改善箇所説明図

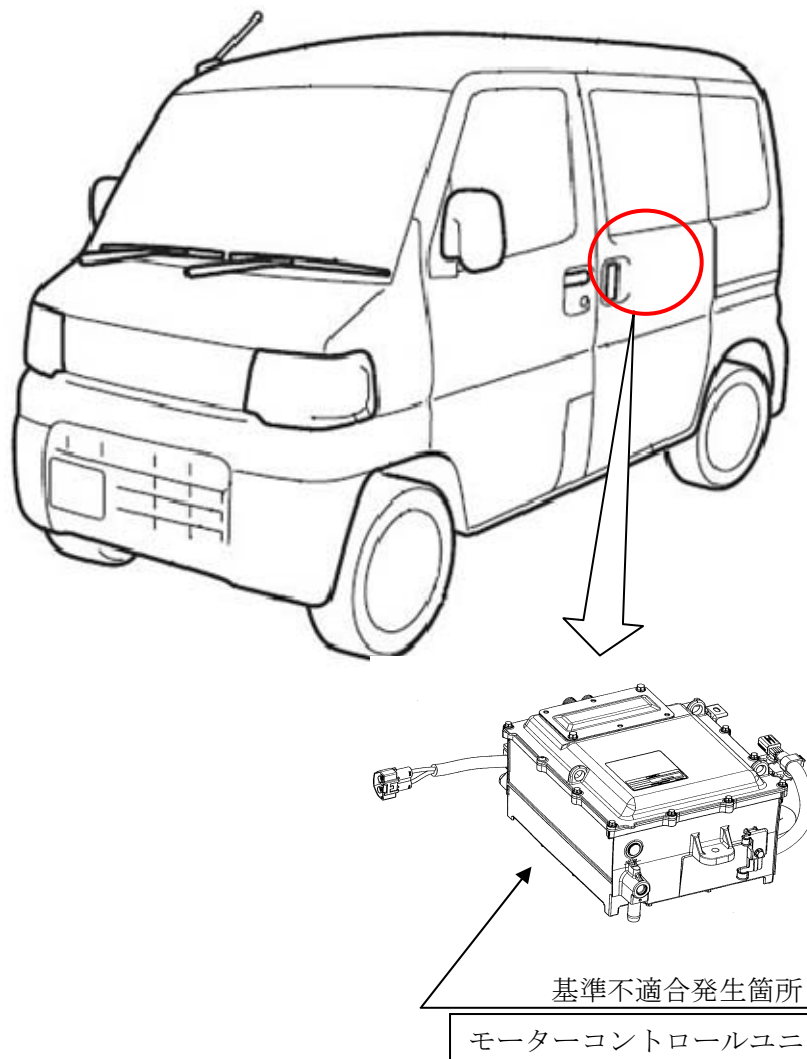
駆動用モーターを制御するモーターコントロールユニット（MCU）において、内部の絶縁基板の製造工程管理が不適切なため、当該絶縁基板の絶縁抵抗が低下するものがある。そのため、回路電圧が不安定となり、警告灯が点灯するとともに、フェールセーフ制御により駆動用モーターの出力が制限され、最悪の場合、再起動不可及び駆動用バッテリーへの充電不可となるおそれがある。

全車両、モーターコントロールユニット (MCU) を良品に交換する。

注：図中の 内は、交換する部品を示す。

識別：ブレーキペダルアームの左側面に白または黄色のペイントを塗布する。
